**Forum mondial de l'harmonisation
des Règlements concernant les véhicules****194^e session**

Accord de 1958 :**Examen de projets d'amendements à des Règlements ONU
existants soumis par le GRSP****Proposition de série 04 d'amendements au Règlement ONU
n° 137 (Choc avant, l'accent étant mis sur les systèmes
de retenue)****Communication du Groupe de travail de la sécurité passive***

Modèle A

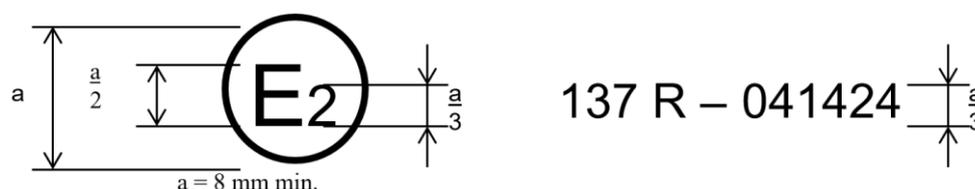
Annexe 2, lire :

La marque d'homologation ci-dessus, apposée sur un véhicule, indique que le type de ce véhicule a été homologué en France (E2) en ce qui concerne la protection des occupants en cas de choc avant, au titre du Règlement n° 137 sous le numéro d'homologation 041424. Le numéro d'homologation indique que l'homologation a été délivrée conformément aux prescriptions du Règlement n° 137 tel que modifié par la série 04 d'amendements.

Modèle B

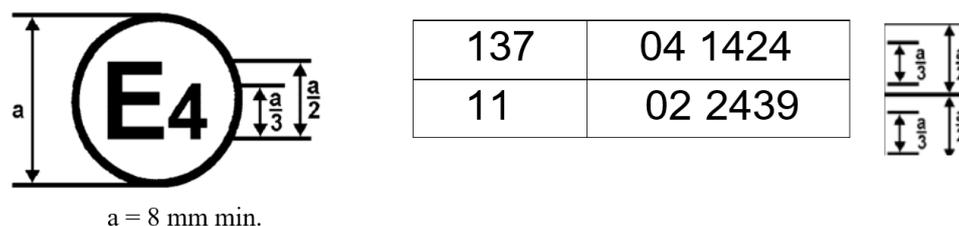
La marque d'homologation ci-dessus, apposée sur un véhicule, indique que le type de véhicule concerné a été homologué aux Pays-Bas (E4) au titre des Règlements n°s 137 et 11¹. Les deux premiers chiffres des numéros d'homologation signifient qu'aux dates où les homologations respectives ont été délivrées, le Règlement n° 137 comprenait la série 04 d'amendements et le Règlement n° 11 la série 02 d'amendements. ».
